工程指示 / 要求簡箋(E.I.)

工程指示編號：EI/0603/19

工程名稱：觀塘裕民坊

工程項目：幕牆 28/F 企料加力鐵通 加工方案

SKET

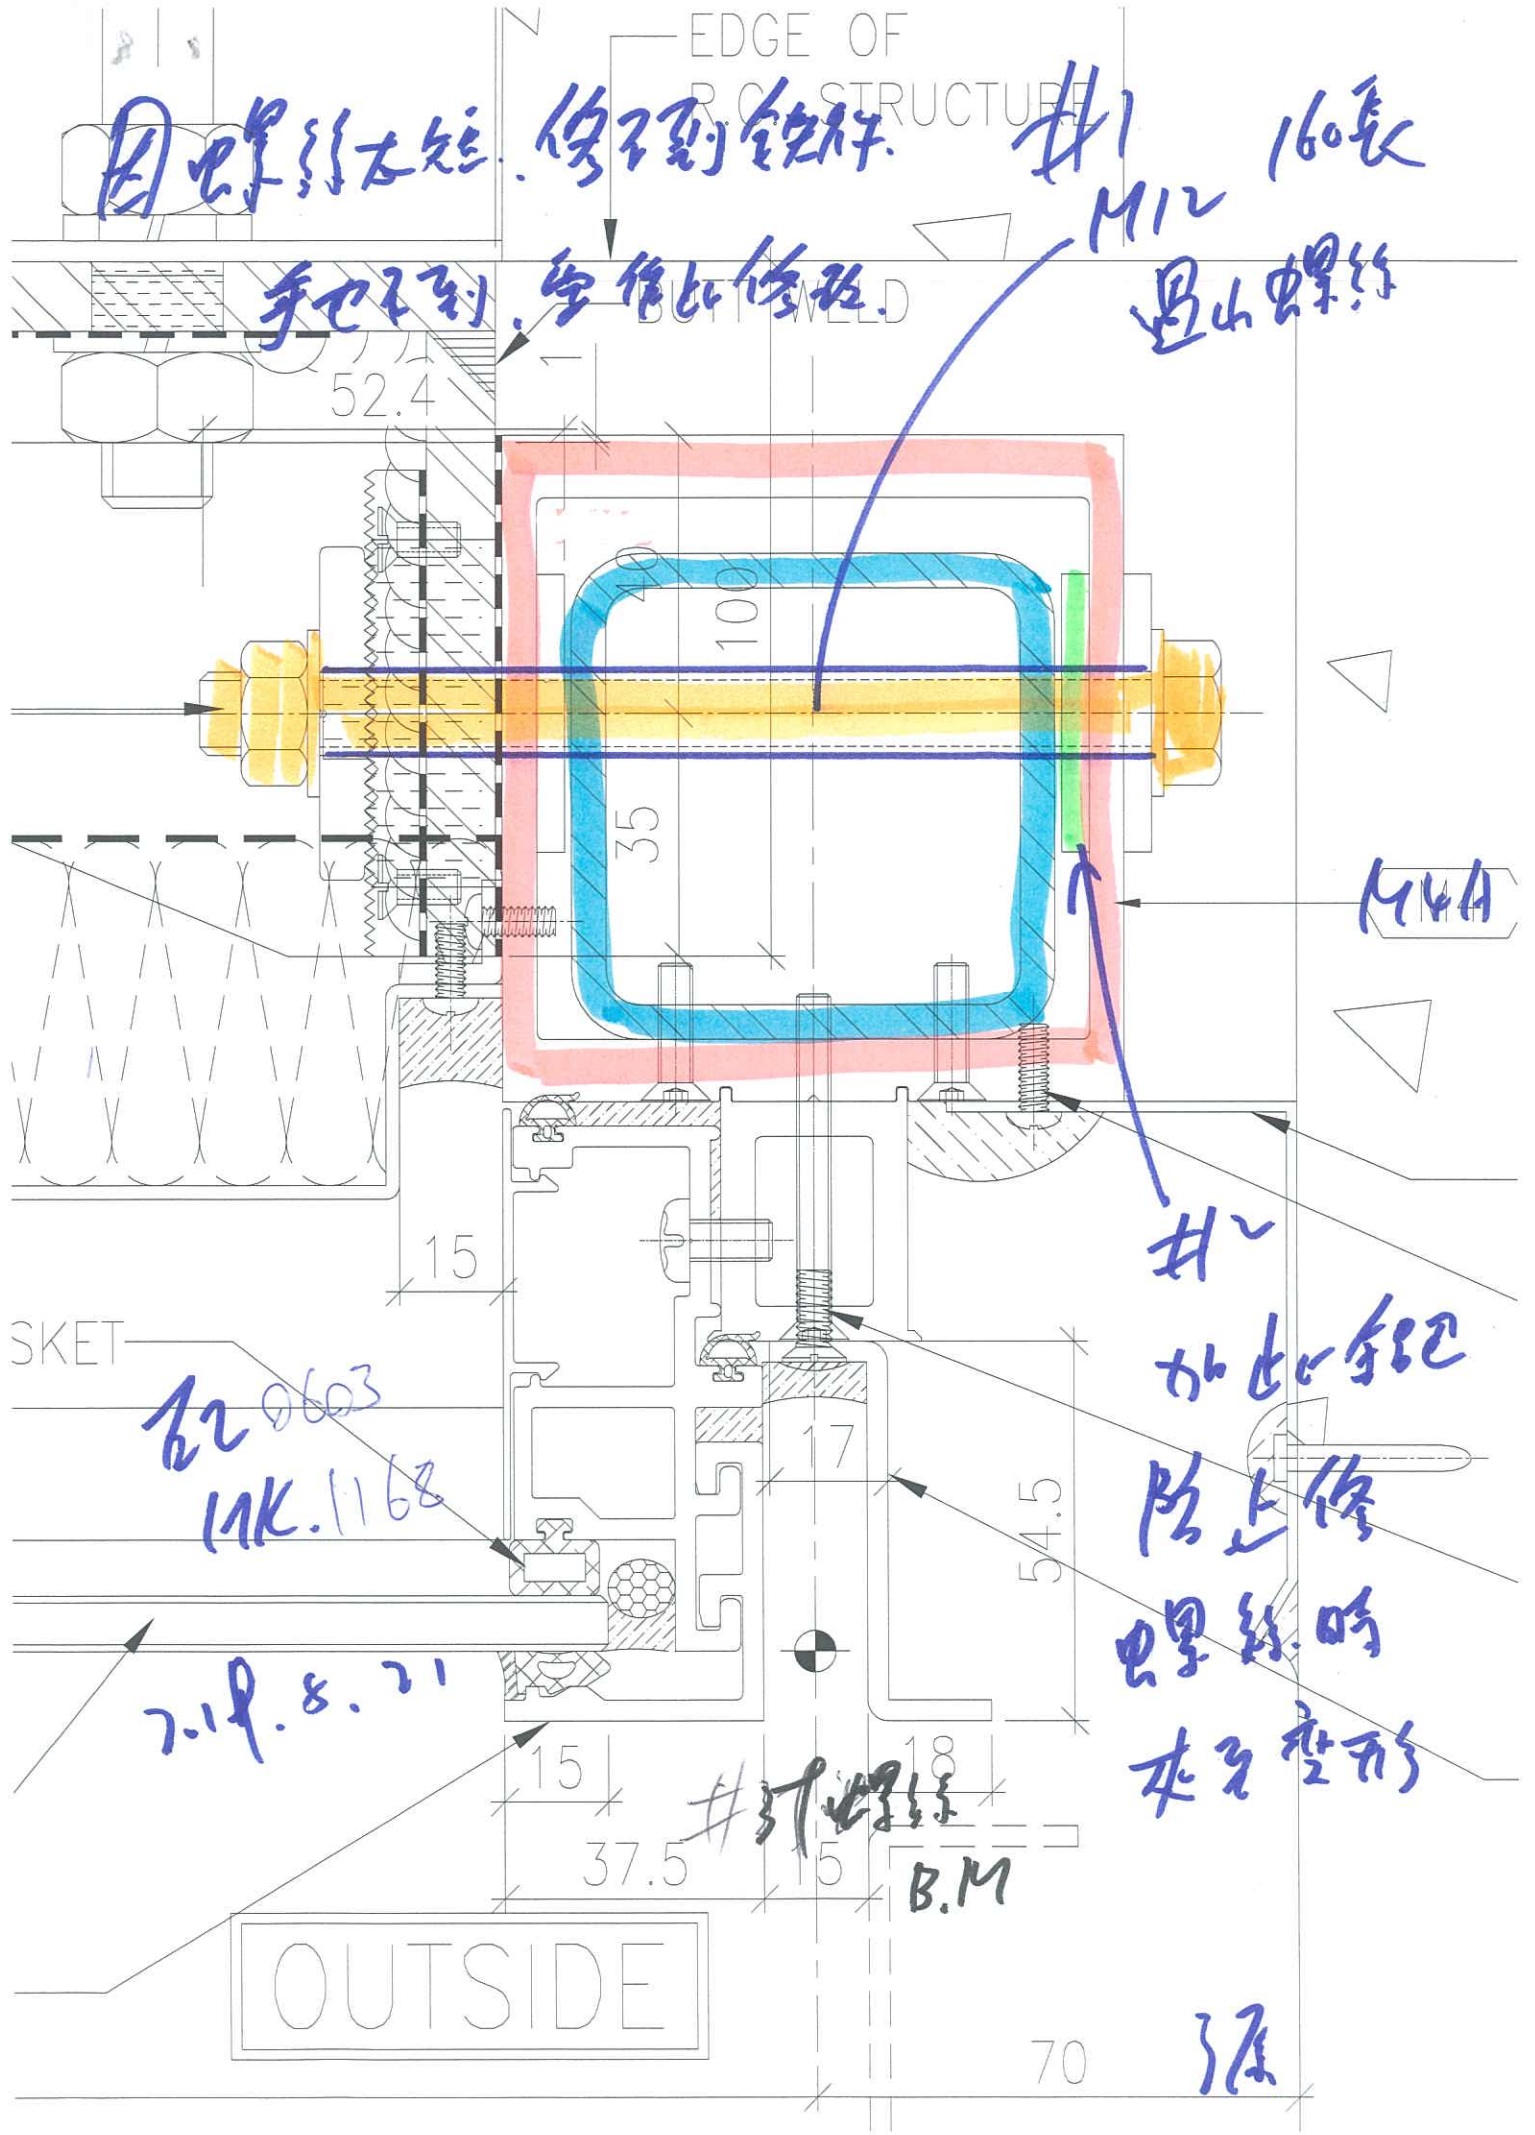
因大圖設計，螺絲太短，28/F 企料安裝不到加力鐵通

因螺絲太短，修不到鐵杆。

#1 160長  
M12  
過山螺絲

#1  
加此螺絲  
防止修  
螺絲時  
本牙變形

現提供加工方案，請按附件圖加工

手也到，空作比修好。
